Commission économique pour l'Europe**Comité des transports intérieurs****Forum mondial de l'harmonisation des Règlements
concernant les véhicules****184^e session**

**Proposition de nouvelle série 07 d'amendements
au Règlement ONU n° 49 (Émissions des moteurs
à allumage par compression et des moteurs
à allumage commandé (GPL et GNC))**

Communication du Groupe de travail de la pollution et de l'énergie**

Figure 12

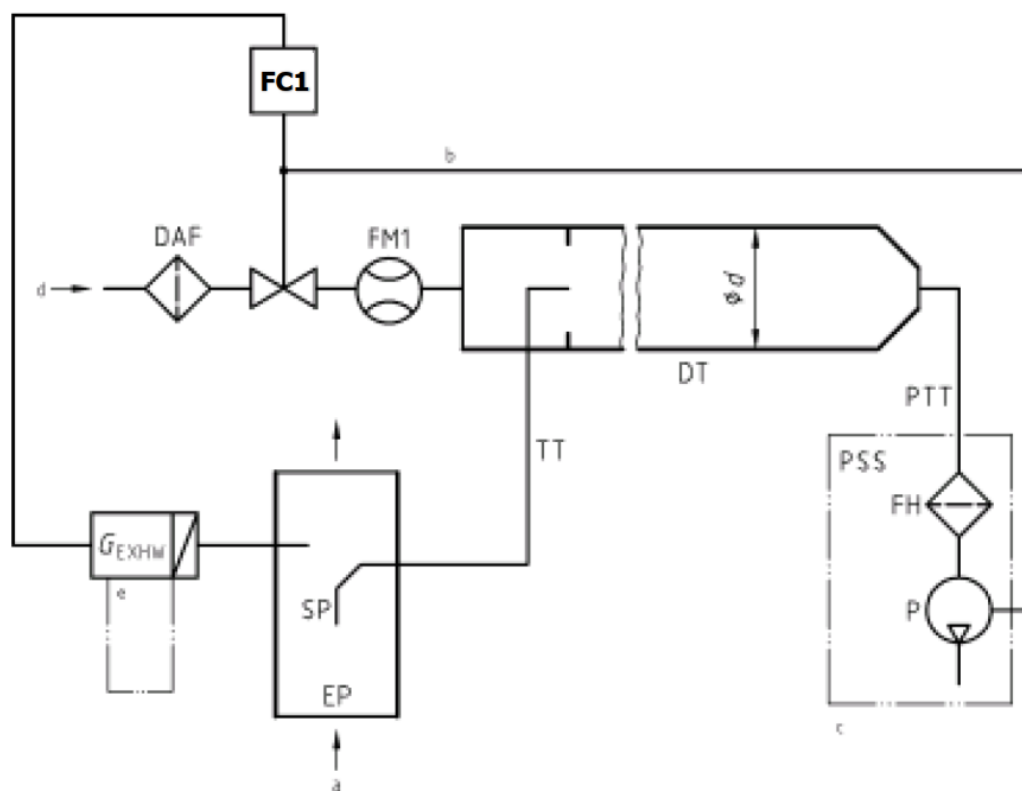
Paragraphe A.2.2.1, lire :

Schéma du système de dilution du flux partiel (type à prélèvement total)

a = gaz d'échappement

b = facultatif

c = installation détaillée, voir fig. 16.

Figure 1

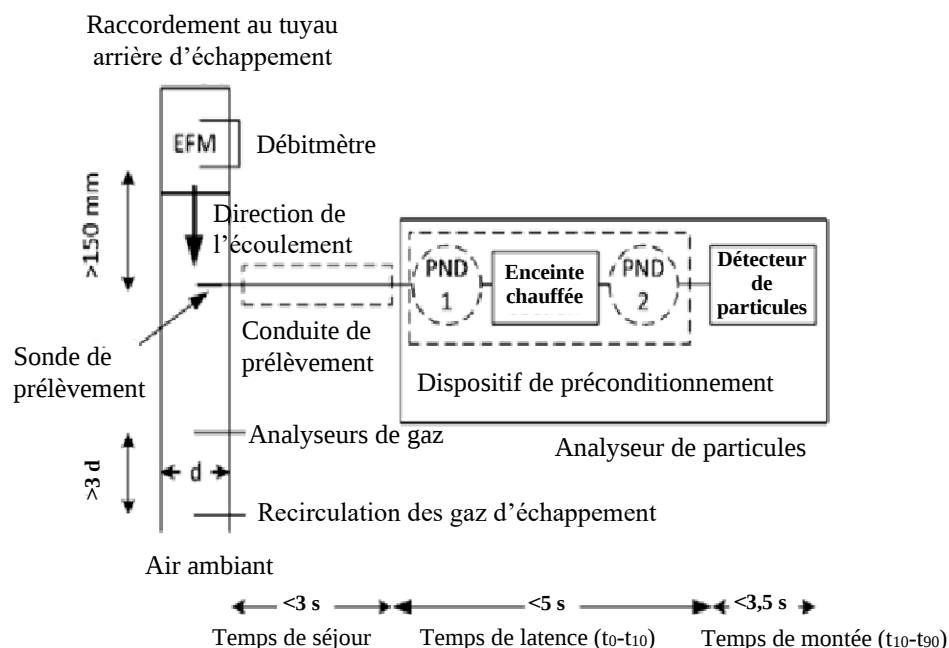
A.2.2.5.1.1 Le compteur de particules doit être composé d'un dispositif de préconditionnement et d'un détecteur de particules (voir fig. 1). Le détecteur de particules peut également préconditionner l'aérosol. La sensibilité de l'analyseur aux chocs, vibrations, vieillissement, variations de température et de pression atmosphérique, interférences électromagnétiques et autres éléments susceptibles d'affecter le fonctionnement du véhicule ou de l'analyseur doit dans la mesure du possible être réduite au minimum et doit être clairement indiquée dans le dossier explicatif fourni par le fabricant de l'instrument. Le compteur de particules doit satisfaire aux dispositions du présent Règlement et aux spécifications du fabricant de l'instrument.

Exemple de configuration d'un compteur de particules
